BEKENDTGØRELSER FRA JUSTERVÆSENET

He-79

Nr. 346 (1. tillæg)

Cylindriske glasmålekar med udtapning forneden

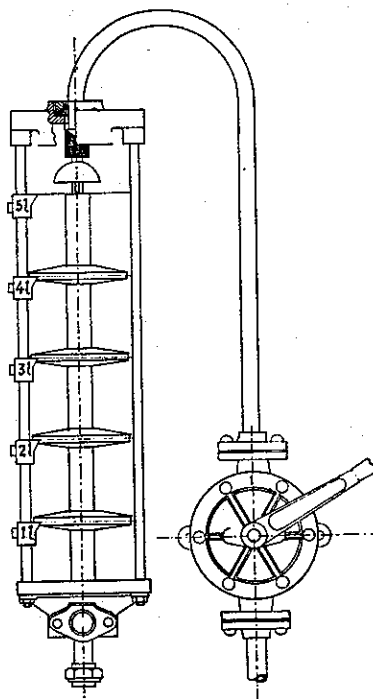
Efter ansøgning fra Hamag I/S, Åbenrå, har Justervæsenet tilladt, at det ved »Bekendtgørelser fra Justervæsenet nr. 346« godkendte cylindriske glasmålekar også justeres i den på fig. viste ændrede udformning med separat vingepumpe, med fylderøret udmundende foroven i målekarret og med en skærmlade over overløbsrøret.

Endvidere tillades montering af to målekar med en fælles pumpe. De to målekar kan være ens, eller det ene af det ved »Bekendtgørelser fra Justervæse-

net nr. 337« under systembetegnelsen IIe-78 godkendte 5 liter målekar uden underinddelinger.

I øvrigt er de i ovennævnte bekendtgørelse fastsatte bestemmelser uændret gældende, for så vidt de kan komme til anvendelse.
